# 美浜発電所3号機主復水配管取替工事について

平成17年12月19日  
関西電力株式会社

## 「関西電力美浜発電所 3号機に対する立入検査の結果に基づく対応について」

(平成17年11月18日 NISA-161d-05-01)

< 有意な差が生じた 17 ポイントの状況 >

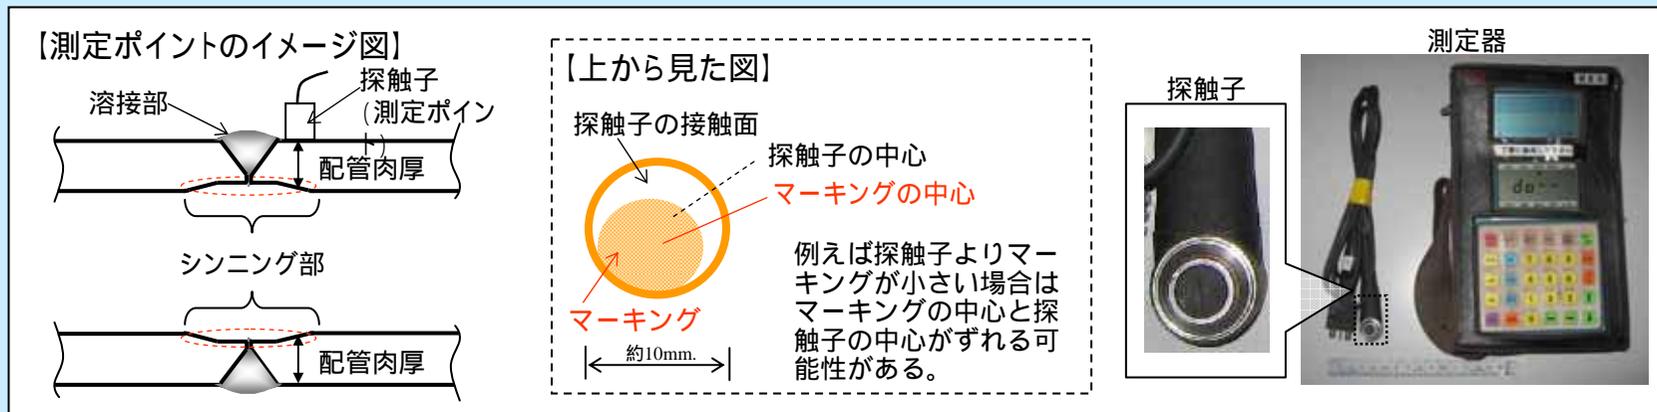
ポイント数	部位の状況
	16	シンニング部 (溶接部近傍の配管加工部)
	1	チーズ (T字型形状の配管) の分岐端部

JNESの測定ポイントと当社の測定ポイントに、微小な位置ずれが発生した。

- ・測定ポイントを示すマーキングの方法が規定されておらず、マーキングの形状や大きさに不揃いがあった。
- ・マーキングの中心と探触子の中心を確実に合わせて測定することについて規定されておらず、測定者にも周知していなかった。

シンニング部での測定ポイントの微小な位置ずれにより、測定値が変化した。

- ・シンニング部は、配管の突合せ溶接部の厚さが一様となるように切削加工しており、配管の内面に傾斜部があるため、測定ポイントの微小な位置ずれによって、測定値が変化することとなった。

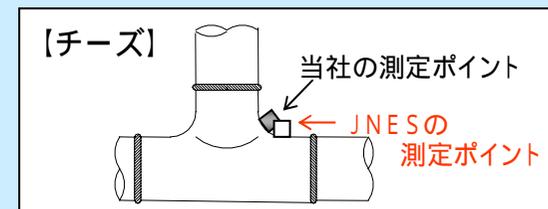
JNESに確認したところ、JNESの探触子の直径が当社の探触子の直径より大きかったため、チーズの分岐端部において、当社の測定ポイントと違う位置を測定することとなった。

## JNESと関西電力の測定結果に有意な差が認められた部位の形状

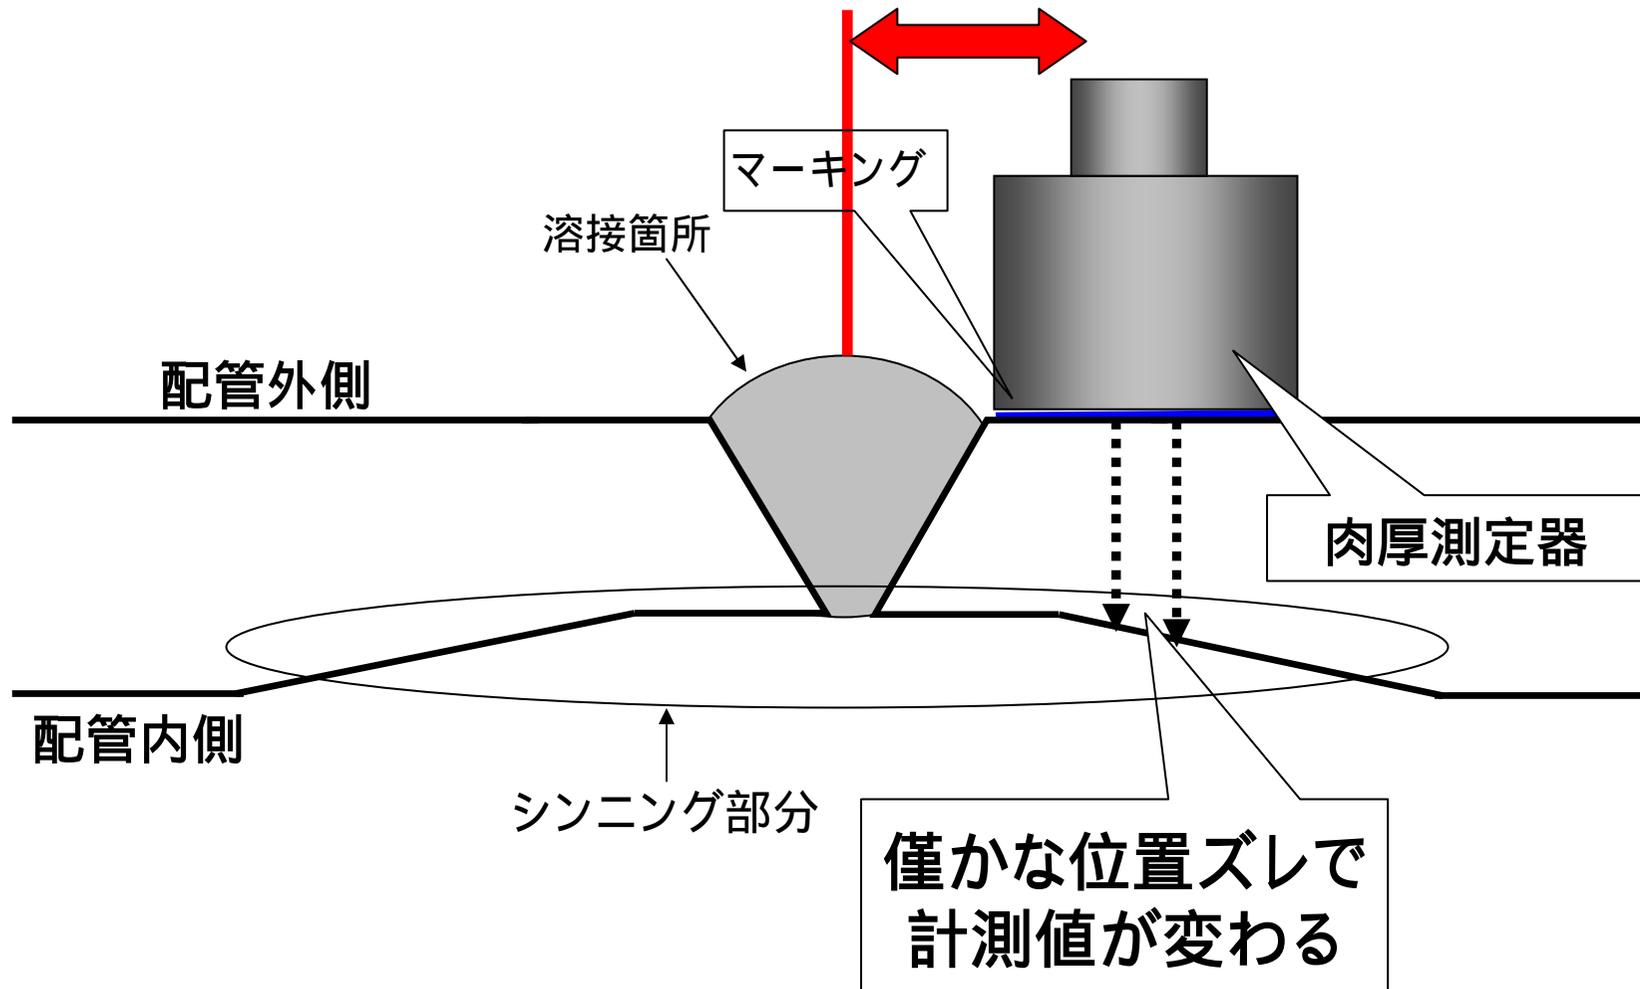
ル - ル: 25mm以内を計測

## 【検証方法】

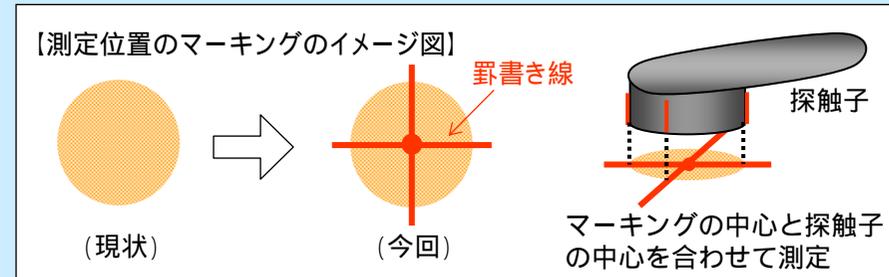
マーキングの中心を確実に測定できるように、現状のマーキングに十字の罫書き線を入れ、探触子にも90度ごとの印を入れたうえで、両者を合わせ測定する。

今回、測定者、測定器を変えても測定値に有意な差が認められなかったことから、JNESの測定値と当社の測定値の差の原因は、測定ポイントの微小な位置ずれ（マーキングの中心と探触子の中心のずれ）によるものと推定される。
